## SERVICE INFO – INA 0085

### Fulii defletoare (de ghidare) diferite la ansamblul de tensionare 534 0243 10 pentru motoarele pe benzină și pe motorină

Nr. identificare piesă: 534 0243 10

Imaginea 1: Unitate întinzătoare 534 0243 10

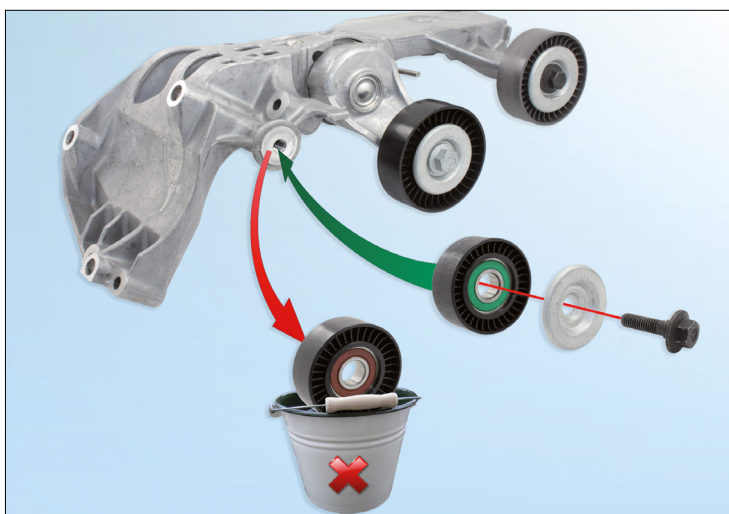
Ansamblul de tensionare este prevăzut, în varianta standard, cu fulii de ghidare adecvate numai pentru motoarele pe benzină.

Pentru a folosi ansamblul la motoarele diesel menționate mai sus, fulia 532 0404 30 din stânga trebuie înlocuită cu fulia 532 0406 30 (Imaginea 2).

Imaginea 2: Fulia defletoare 532 0404 30 pentru vehiculele cu motor pe benzină (stânga) și fulia defletoare 532 0406 30 pentru vehiculele cu motor diesel (pe motorină) (dreapta)

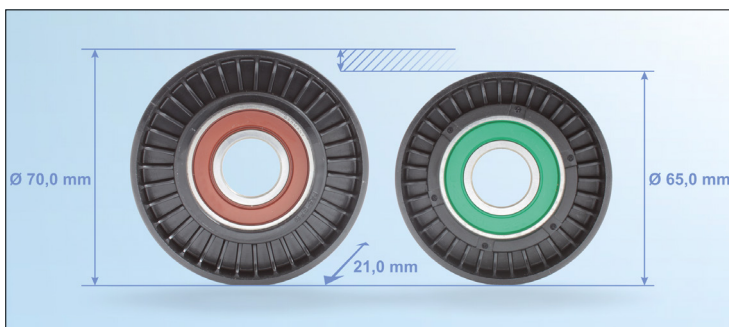
Fulia defletoare (de ghidare) 532 0406 30 pentru motoarele diesel are un diametru mai mic decât fulia 532 0404 30 (Imaginea 2).

Fulia defletoare (de ghidare) pentru motoarele diesel nu este inclusă în ansamblu și prin urmare trebuie comandată separat.

Înainte de a monta pe vehicul ansamblul de tensionare, asigurați-vă că acesta este prevăzut cu fulia defletoare corectă.
